改善箇所説明図

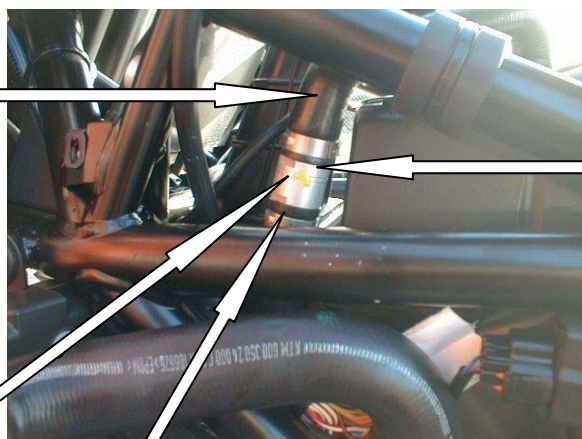
原動機のクランクケースに取り付けられているブローバイガスの逆止弁(バックプレッシャーバルブ)内面加工に不適切なものがあるため、当該バルブが引っ掛かって固着し、エンジン内圧が適切に抜けず上昇することがある。そのため、シリンダーヘッドカバーのガスケットが抜けてオイルが漏れ、最悪の場合、漏れたオイルがタイヤに付着し、転倒に至るおそれがある。

改善の内容：全車両、バックプレッシャーバルブを取り外し、延長パイプを取り付ける。

交換識別の方法：対策品には、黄色のペイントマークが塗布されている。
